文 書 名 「木造軸組工法住宅の許容応力度設計（2017年版）」に関する質疑と回答

発 行 元 「木造軸組工法住宅の許容応力度設計（2017年版）」Q&A作成WG

公 開 日 平成 29年 8月 31日

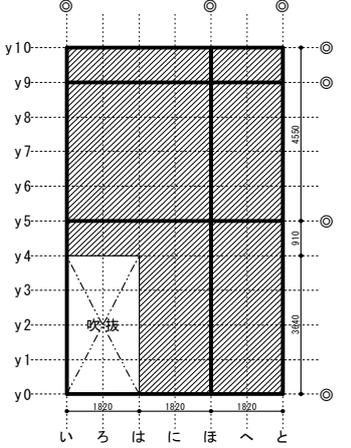
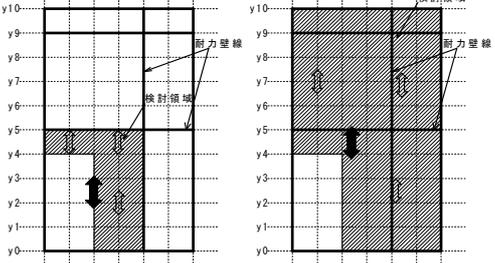
| No | 章 | ページ | 行等 | 項目 | 質問 | 回答 |
|----|---|------|----------------------------|------------|--|--|
| 3 | 2 | ①P62 | 図2.4.1.4 | 耐力壁(長さ比例則) | 大壁仕様の長さ比例則が成立しない例が載っていますが、真壁はどうなりますか。 下図の例は成立していると考えてよろしいのでしょうか。  | 図の例の場合は、正規の長さに満たない壁のみでの連続となっており、図2.4.1.4(b)の右から1番目の例に示しているとおり、長さ比例則は成立しません。 |
| 8 | 2 | ①P79 | - | 水平構面 | 2008年版のQ&A「2-38」にてユニットバス等の床下がり部の水平構面は、梁せい以内であれば構面を一体とみて構わない、とありましたが、受け材(90角程度)を梁に横打ちする場合釘の種類やピッチに決まりはありますか。 | 2008年版のQ&Aでは、ユニットバス等で床下がりとする場合の水平構面は、段差が梁せい以内であれば、梁には曲げ等の2次応力等を考える必要はほとんどなく、せん断力が伝達されると考えられることから、一体と見て構わないと回答しています。下図のように床下がり部を受ける受け材であれば、水平構面の負担せん断力に対応した釘接合を考えてください。種類やピッチといった仕様が決まっているわけではありません。  |

| No | 章 | ページ | 行等 | 項目 | 質問 | 回答 |
|----|---|----------|-------------|--------------------|--|---|
| 17 | 2 | ①P97 | (2)② | 土台・アンカーボルト | 2.4.9(2)②のアンカーボルトのめり込み耐力について、柱に対して有効な土台に2箇所(柱の両側)アンカーボルトを配置した場合に、めり込み耐力は2本分としても良いのでしょうか？ 2.4.9(2)①の方に記載されている、コンクリートの付着、鋼材の引張耐力、コーン状破壊の面積(重なる面は除く)は、2本分取っても良いと、解説や他の文献を見ると記載されていると思います。 | 柱の両側に配置するというのが、下図のような状態を指しているのであれば、お互いに重なることもないので、2本分とすることに問題はなりません。  |

| No | 章 | ページ | 行等 | 項目 | 質問 | 回答 |
|----|---|-----------------------|---------------------------------|--------------------|---|--|
| 24 | 2 | ①P121 | (3)の1～2行目 | めり込み | 短期荷重に対する土台のめり込みの検定に関しては、解説、計算例とも水平力による軸力を加えた検定(短期[地震時]、短期[暴風時])について示していますが、積雪荷重を加えた検定(短期[積雪時])は必要無いのでしょうか？ | 短期荷重に対する検定は地震力、風圧力に限定した話ではありません。必要があれば、積雪荷重についても検定してください(長期荷重時の検定比よりも短期積雪荷重時の検定比のほうが厳しくなる場合には検定が必要です)。 |

| No | 章 | ページ | 行等 | 項目 | 質問 | 回答 |
|----|---|-------|----------|---------|--|---|
| 36 | 2 | ①P156 | (2)⑤ | 地盤・基礎 | 図のA区画の底盤スラブの曲げモーメントは、どのように算出すればよいでしょうか。  | 長辺方向がピン端(外周部)の場合は、Lx方向については4辺ピン端のLx方向の式、Ly方向については1辺ピン端のLy方向の式を使って計算してください。 短辺方向がピン端(外周部)の場合は、Lx方向については4辺固定のLx方向の式、Ly方向については4辺ピン端のLy方向の式を使って計算してください。 |
| 37 | 2 | ①P164 | — | 地盤・基礎 | 基礎ばりの検討時の検討モデルの切断方法について、基礎梁を交点ごとに切断して検討する場合、交点の直上に柱がなくても切断位置としてみることは可能でしょうか。 | 直交梁があれば交点の直上に柱がなくても切断位置とすることは可能です。 |
| 40 | 3 | ①P198 | 図3.3.1 | 耐力壁(面材) | 図3.3.1 受け材の仕様(a)の床勝ち仕様について、令46条及び仕様規定(評価基準 構造等級2及び3)に面材耐力壁が利用されることが多いのですが、この仕様をそのまま採用しても問題ないですか。(適用範囲に詳細設計法を適用する場合は、とありますが。) | 図3.3.1は、あくまでも許容応力度計算で本書の詳細計算法を適用する場合を想定したものです。 |

| No | 章 | ページ | 行等 | 項目 | 質問 | 回答 |
|----|---|-------------|--------------------------|--------------------|--|---|
| 41 | 3 | ①P229 | | 根太無し工法床水平構面の詳細計算法 | <p>根太無し工法(直張り)床水平構面の詳細計算法で、図のように面材耐力壁を梁に直張りとし、床合板を受材を介して梁に固定する納まりとした場合、詳細計算法を適用できると考えて良いでしょうか？</p>  <p>図1</p>  <p>図2</p> | <p>根太無し工法の適用範囲はP229～230の①～⑧に記載のとおりです。面材は基本的に横架材に直張りとしています。直張りできない場合は、⑤のような受材(見付け幅45×奥行90mm以上)を入れ、それと横架材間でしっかりとせん断力の伝達ができる釘、ビス等が打たれている場合のみ、適用範囲としています。図1、2ともに直張りではありません。特に図1は、耐力壁用面材を貫通して受材を留め付けており、壁と床の挙動が相互に影響を及ぼすため推奨できません。図2であれば、「3.4 面材張り真壁の詳細計算法」と同様の構面と考えられますが、「3.5」では真壁的な床構面を対象としておりませんので、適用範囲等も含め、別途適切に耐力算定式を検討する必要があります。</p> |
